RENESAS TECHNICAL UPDATE

製品分類	MPU&MCU	発行番号	TN-H8*-A371A/J	Rev.	第1版
題名	マイコン製品 チップトレイ (CT022)切替のお知らせ		情報分類	技術情報	
適用製品	下記参照	対象ロット等	関連資料	下記参照	
		全ロット

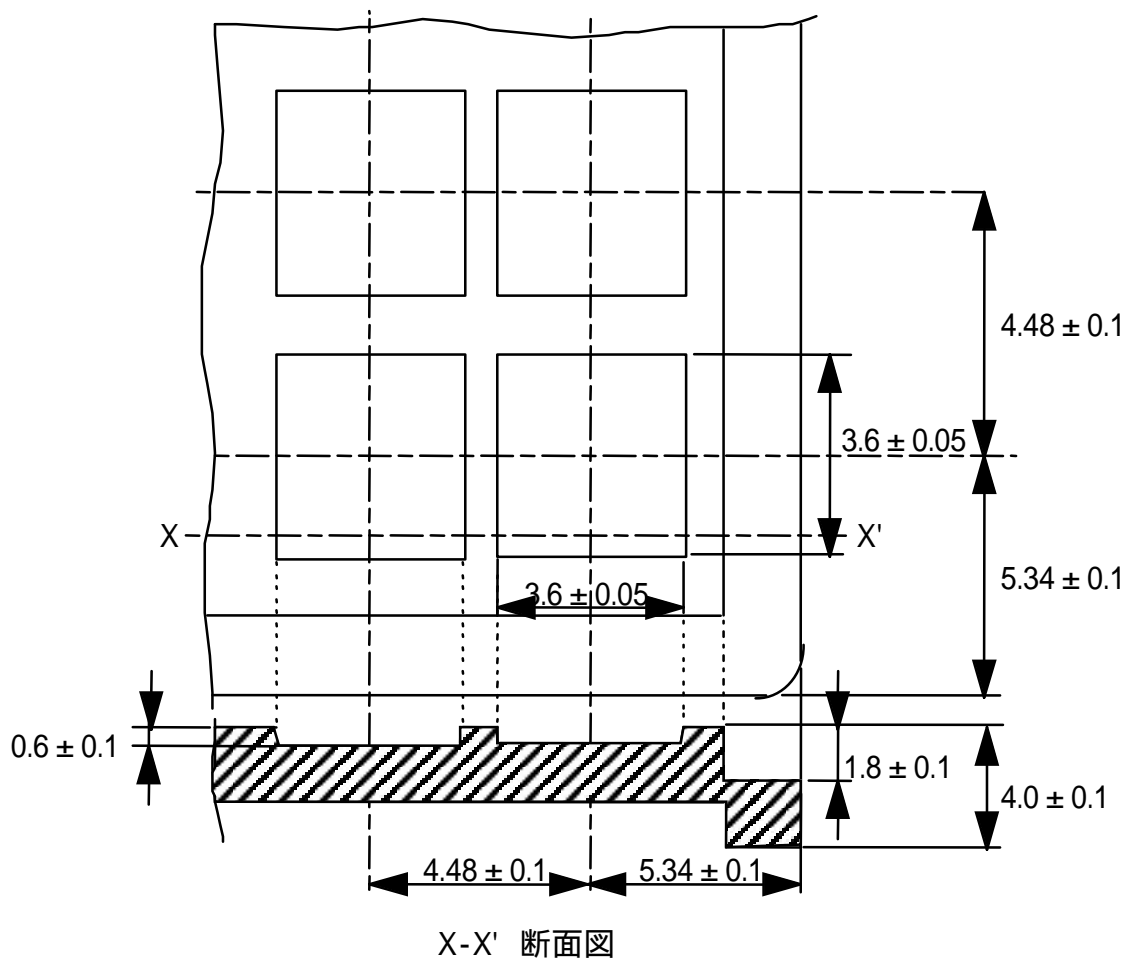
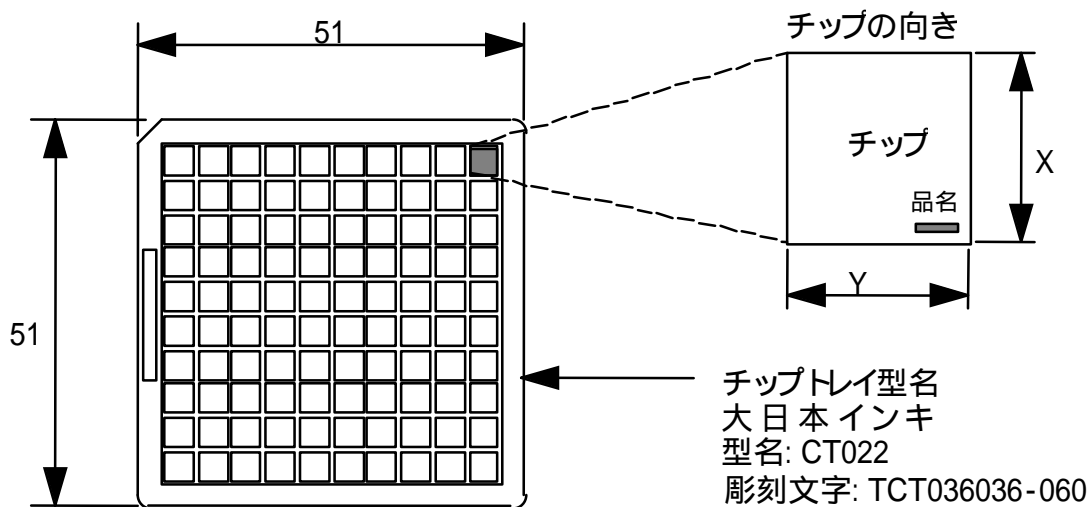
下記適用製品のチップ出荷製品において、チップトレイ切替がありますのでご連絡します。
 この仕様は、チップトレイ裏面へのチップ貼り付き防止対策として仕様変更したものです。

No	項目	【変更前】 チップトレイ仕様	【変更後】 チップトレイ仕様
1	型名	CT022	CT290
2	ポケット深さ *1	0.6±0.1(mm)	0.8±0.05(mm)
3	チップトレイ裏面	平面	突起有り
4	保護シート	有り	無し

*1 ポケット深さのクリアランス値の変更ありません。
